平板測量A=2.0ha 砂川

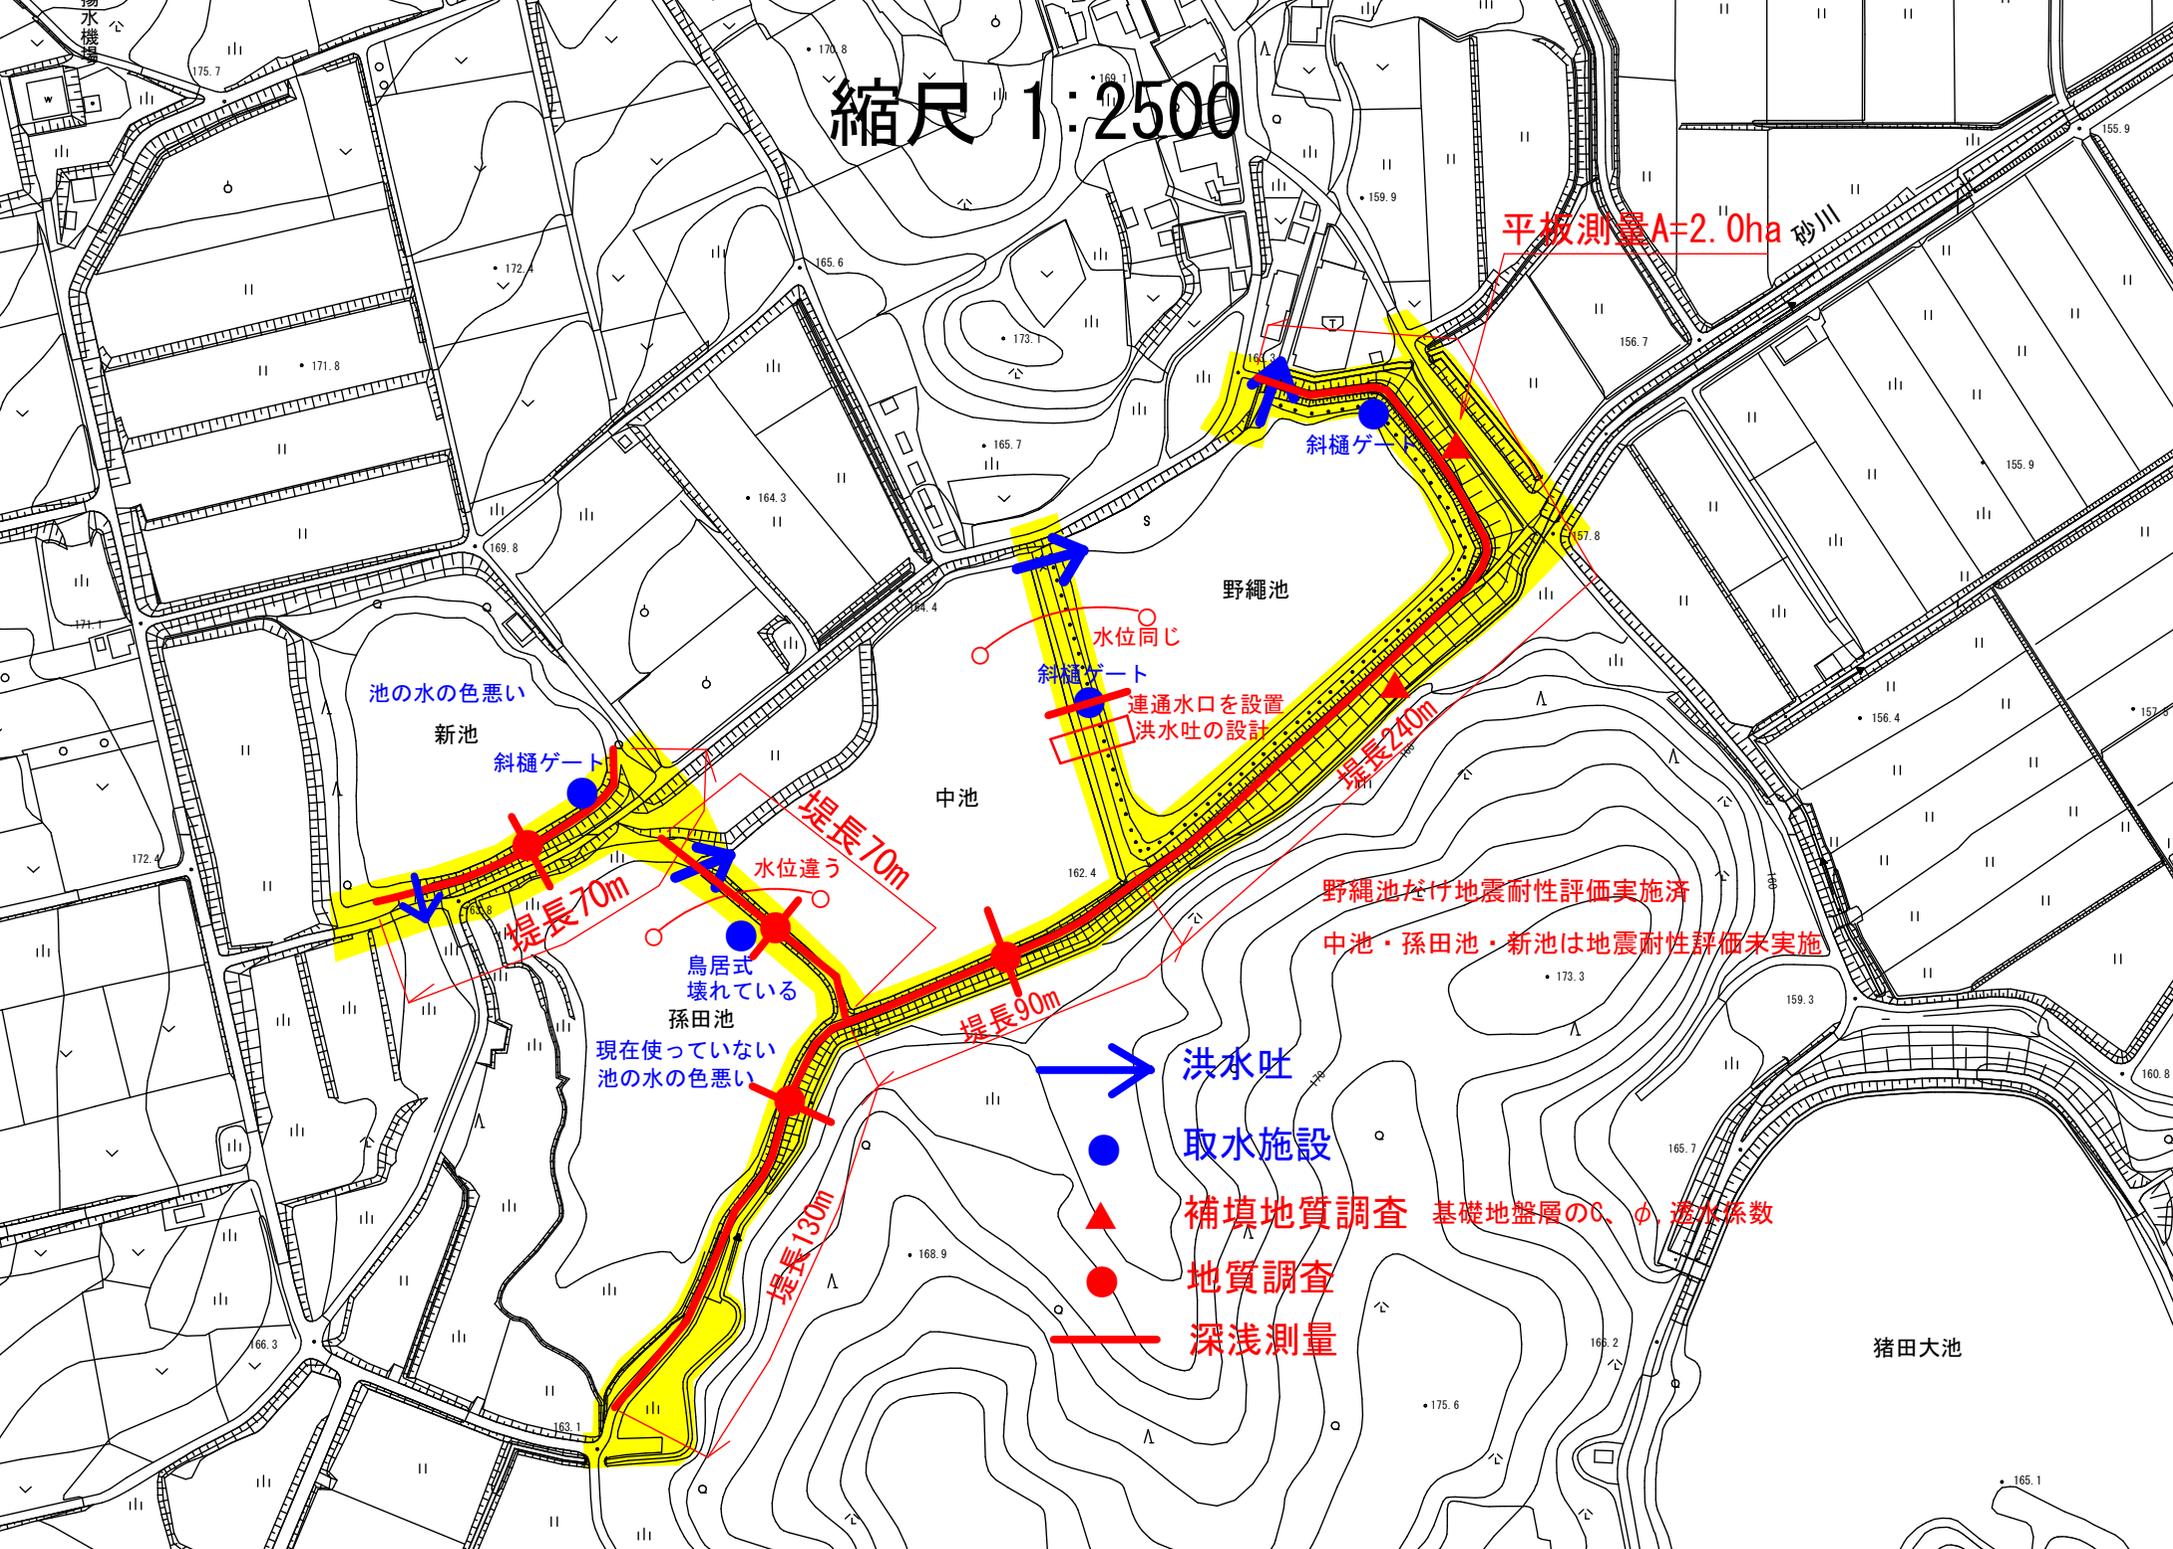
池の水の色悪い

水位違う

鳥居式
壊れている

現在使っていない
池の水の色悪い

水位同じ

連通水口を設置
洪水吐の設計

野繩池だけ地震耐性評価実施済

中池・孫田池・新池は地震耐性評価未実施

補填地質調査

基礎地盤層のC、φ、透水性係数
